Gemeente Amsterdam
Centrale Verkeerscommissie

Vergadering nummer: 1193
Datum: *5 november 2019*
Agendapunt:

Onderwerp: Ontsluiting Singelgrachtgarage i.c.m. inrichting Frederik Hendrikplantsoen

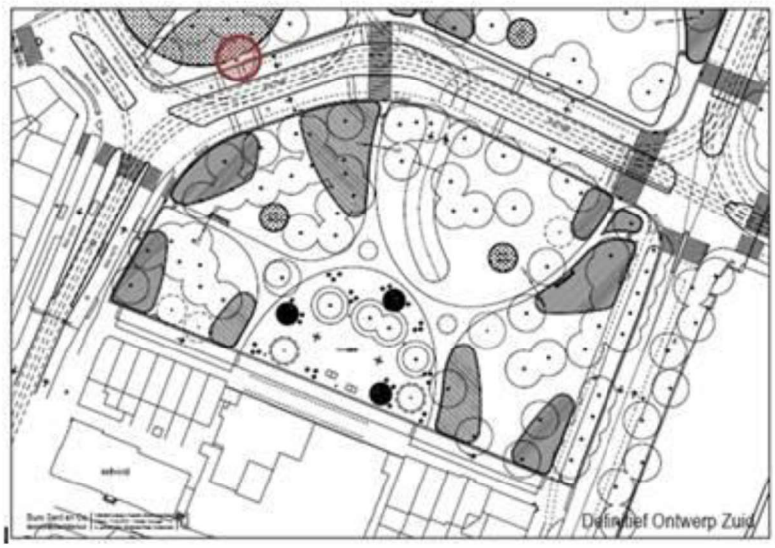
- afnemen van de verkeersdrukte door het plantsoen
- behoud van de boom langs de weg bij de tramlus (rood gemarkeerd) . De boom staat nogal dicht langs de weg met mogelijk hinder voor verkeer.
- creëren van een veilige en ruime fietsbaan langs het pleintje bij de tramlus

Ik denk dat er te weinig ruimte is voor een bus- en fietspad tussen de tram en de rode boom.

Mijn advies is derhalve: De bus niet op de rijbaan langs de 'rode' boom laten rijden.

Resultaat:
De boom blijft behouden. Bij optie 0, als de bus over de rijbaan rijdt (zoals nu ook het geval is) is de rijbaan nog breed genoeg (3,30m) voor de bus. Dit blijft echter een aandachtspunt. Er is dan geen ruimte voor de uitbreiding van het voetpad, het fietspad en het plantsoen na de knip voor autoverkeer.
